改善箇所説明図

ボックスに装備されるバックル略図

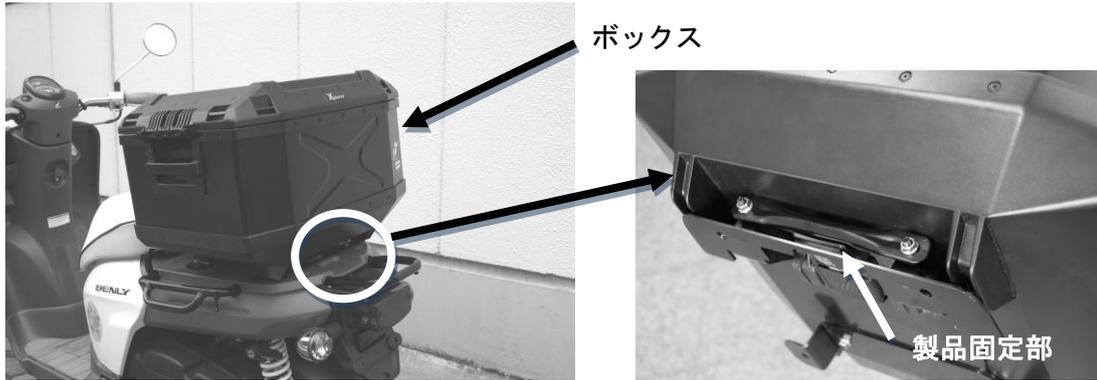
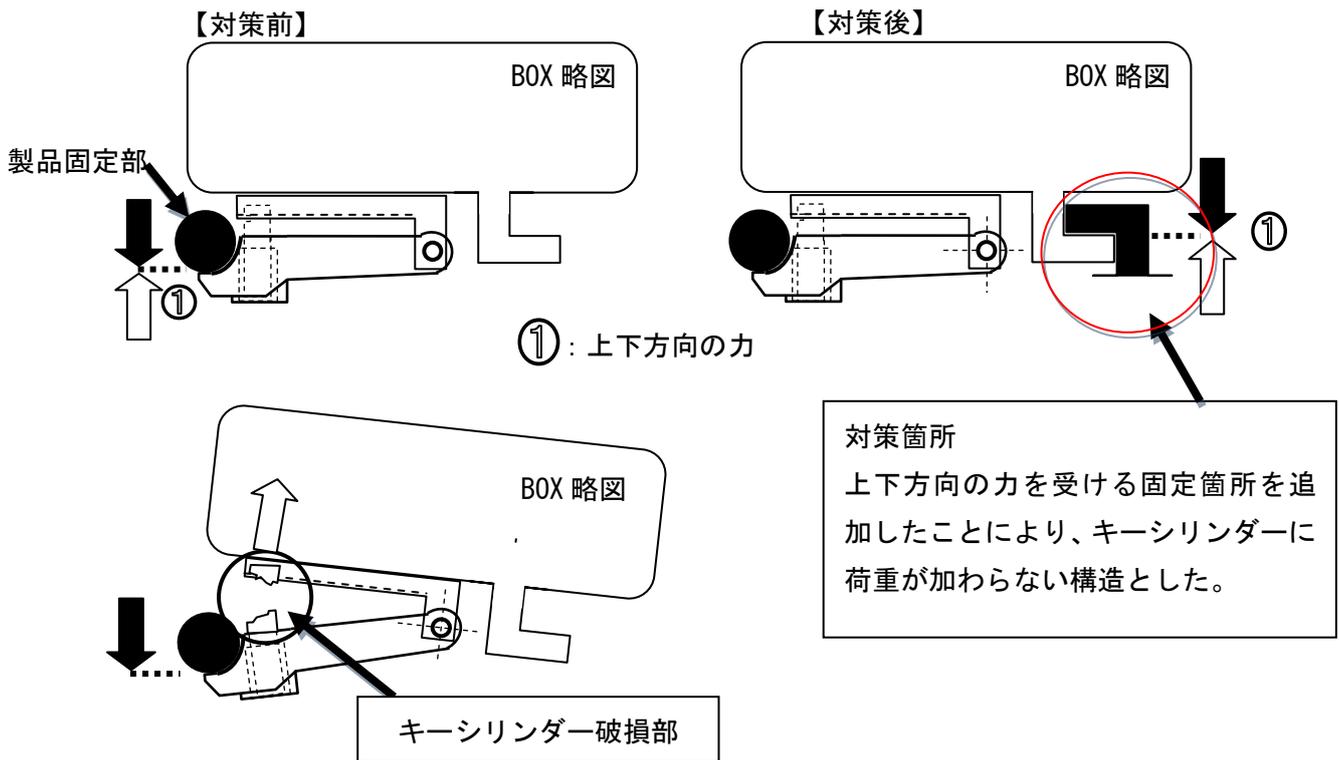
後付け部品のボックス装着用取付ステーにおいて、ボックスの固定方法が不適切なため、走行中の振動によりボックスのキーシリンダーに応力が集中する場合があります。そのため、そのままの状態で使用を続けると、ボックスのキーシリンダーが破断し、ボックスの固定が不安定になり、跳ね上げの衝撃を受けると、最悪の場合、ボックスが脱落するおそれがある。

対策前

対策後

自主改善内容：対象となる取付ステー全てを対策品と交換する。
